S.S. N. 9 "Via Emilia" Variante di Casalpusterlengo ed eliminazione passaggio a livello sulla SP ex S.S. N. 234

PROGETTO DEFINITIVO

STUDIO PRELIMINARE AMBIENTALE

Codice Elaborato	0006 0602	Data Revisione: MARZO 2012	REV. D	FOGLIO 01 DI 01	Scala: ELABORATO DI TESTO
------------------	------------------	-------------------------------	------------------	----------------------------------	------------------------------

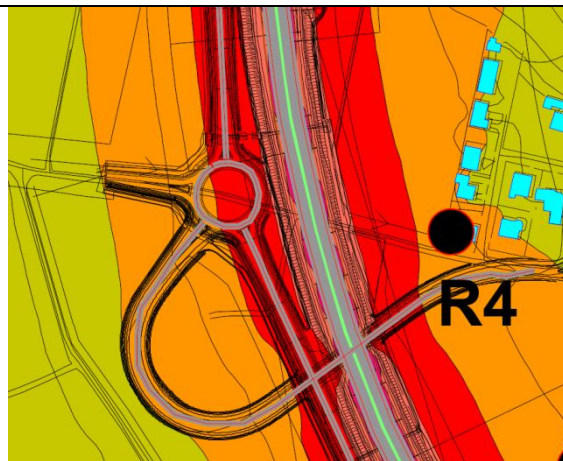
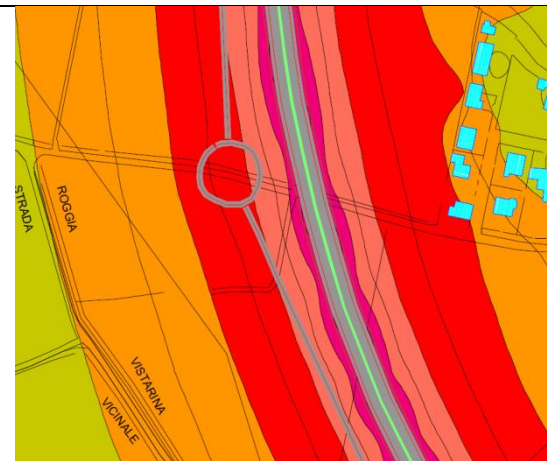
Sulla base dell'andamento planimetrico del progetto 2008 è stata introdotto un raccordo stradale che si attesta sulla rotonda prevista alla sezione A64 e, mediante un sottopasso, garantisce la continuità della SP 141, dall'abitato di Zorlesco verso Brembio. Il raccordo è fiancheggiato da una pista ciclabile complanare che garantisce la permeabilità ciclabile; l'attraversamento ciclabile si configura quale Varco Ciclabile del Brembiolo. Per esigenze di pendenza delle rampe il raccordo presenta sviluppo curvilineo.

3.4.2.1.2 **RIDEFINIZIONE DELL'ATTRAVERSAMENTO IN SOTTOPASSO LUNGO LA STRADA VICINALE DI CASCINA BORASCA (SEZ A96 - KM 2+319.73), PER LA CONTINUITÀ DELLA SP 141 IN DIREZIONE SOMAGLIA, CON PISTA CICLABILE AFFIANCATA**

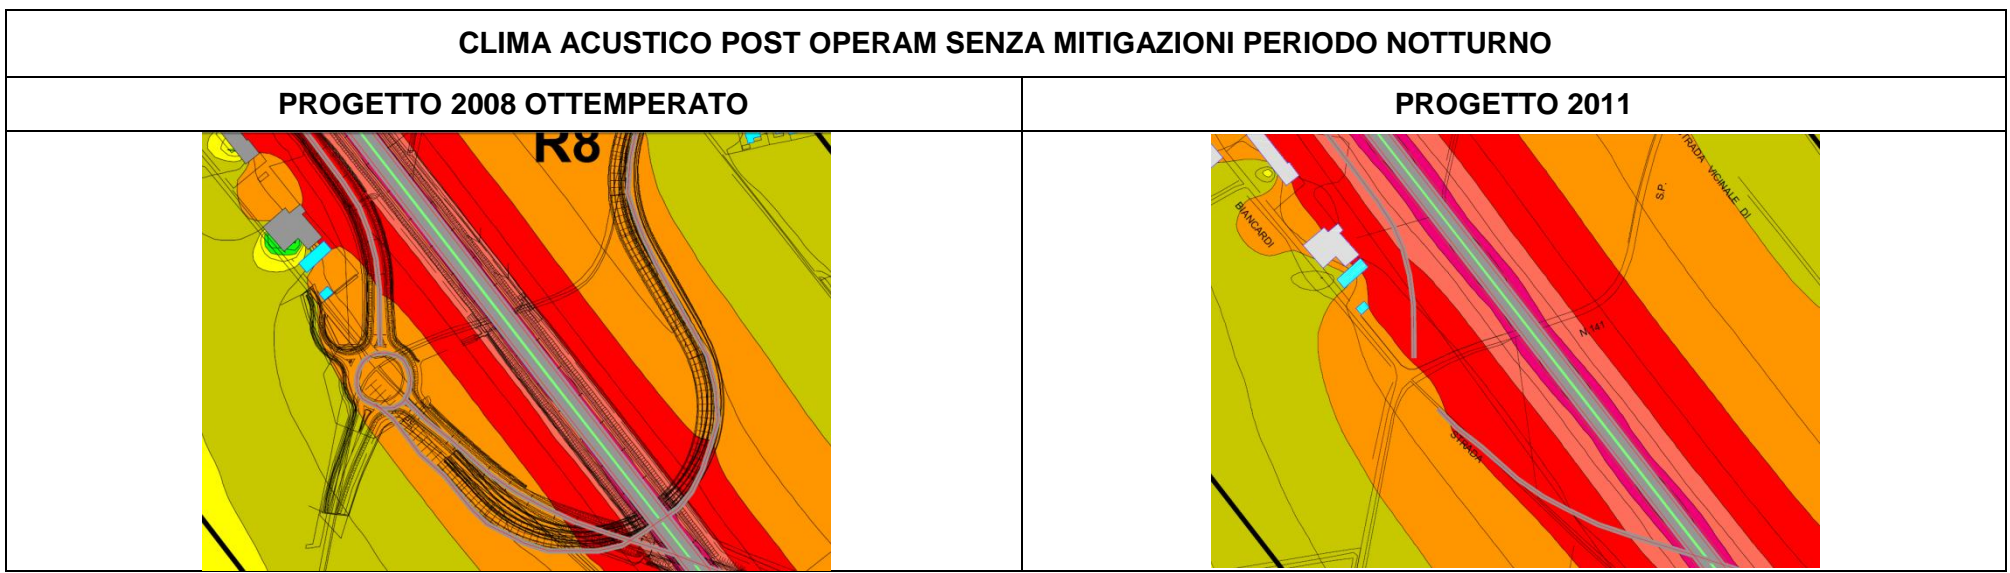
Sulla base dell'andamento planimetrico del progetto 2008 è stata introdotto un raccordo stradale che si attesta sulla rotonda prevista in prossimità della sezione A88 e, mediante un sottopasso, garantisce la continuità della SP 141 dall'abitato di Zorlesco verso Brembio. Il raccordo è fiancheggiato da una pista ciclabile complanare che garantisce la permeabilità ciclabile, Per esigenze di pendenza delle rampe il raccordo presenta sviluppo curviforme. L'opera sostituisce il raccordo stradale e relativo sottopasso, previsto dal progetto 2008 per l'accesso a Cascina San Nazario, accesso che è comunque garantito indirettamente dalla soluzioni qui descritte.

3.4.2.2 RIDEFINIZIONE IN ABBASSAMENTO DELLA LIVELLETTA STRADALE TRA LE SEZIONI A251 E A290 CON MODIFICA DELL'INTERSEZIONE CON LA SP 142 (SEZ A272 - KM 6+538)

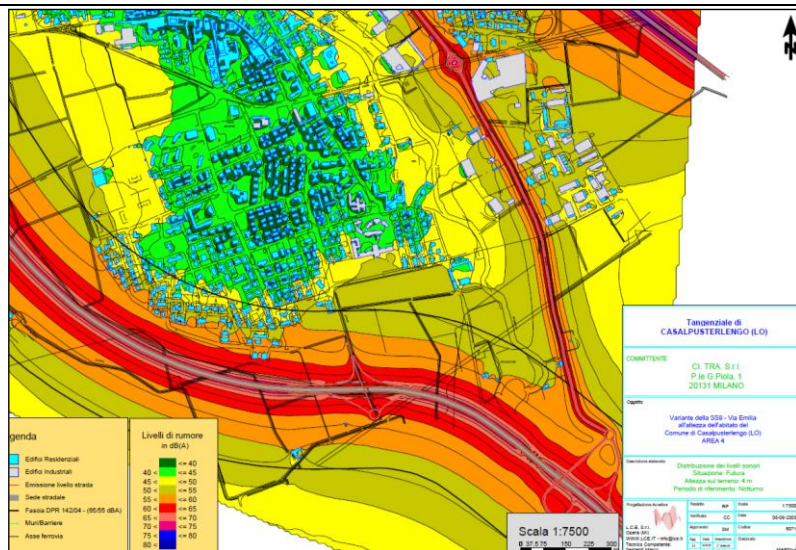
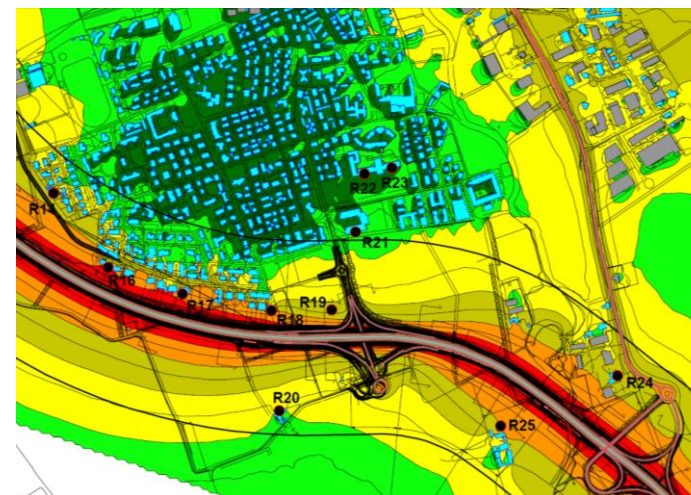
Si è quindi presentata la scelta quasi obbligata di studiare modifiche infrastrutturali tali da limitare la pressione sonora alla fonte, soluzione peraltro invocata e sostenuta dai cittadini che, riuniti in comitato, partecipavano attivamente alla valutazione del progetto.
